HTTR 原子炉施設
設置許可基準規則への適合性について
第 6 条(その他の自然現象等)

令和 2 年 6 月 12 日

日本原子力研究開発機構 大洗研究所
高温ガス炉研究開発センター
高温工学試験研究炉部

第6条：外部からの衝撃による損傷防止

図3 避雷針の保護範囲とH T T R施設の立面の位置関係

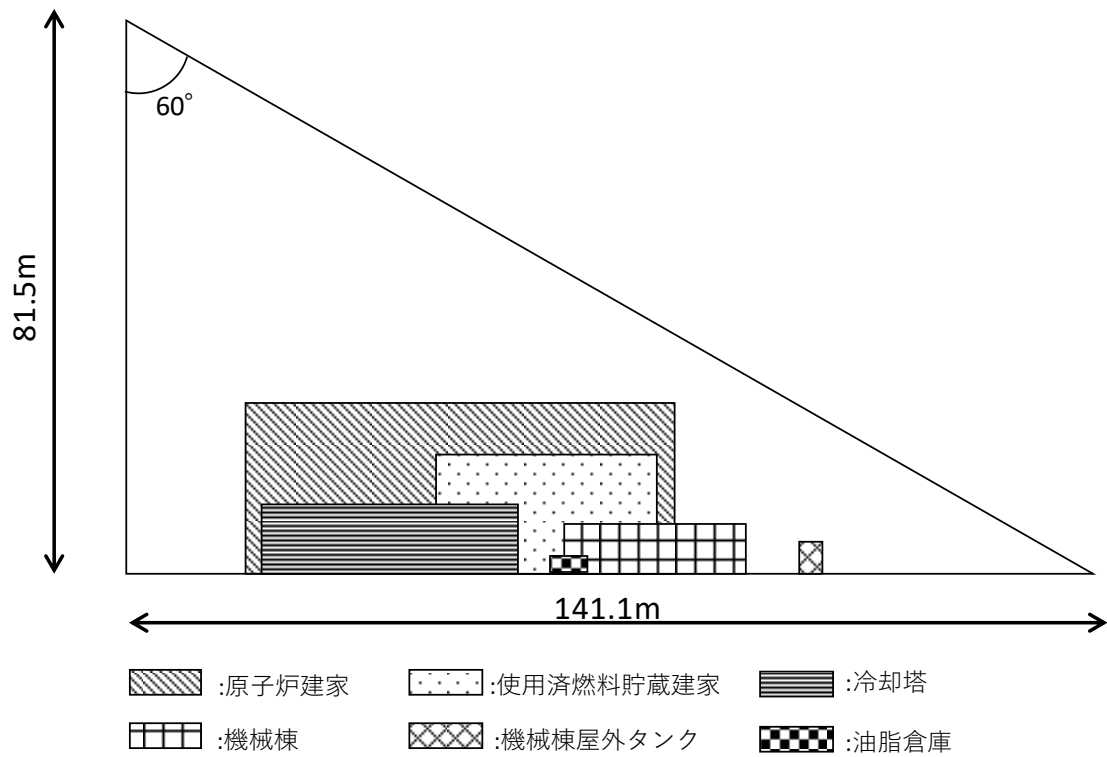
落雷防止対策として避雷針を設置するのは排気筒だけでよいのか。他の建家の位置関係から、これで良いとした理由を説明すること。

図2に避雷針の保護範囲を上空から見た図を、図3に避雷針の保護範囲と各建家の立面の位置関係を示す。排気筒の避雷針は地上 81.5m の高さであり、避雷針の保護角 (60°) の範囲は、高さ 81.5m、半径 141.1m の円錐の内部となる。図に示す通り、原子炉建家、使用済燃料貯蔵建家、冷却塔等の HTTR の施設が全て避雷針の保護角の範囲内にあることを確認した。
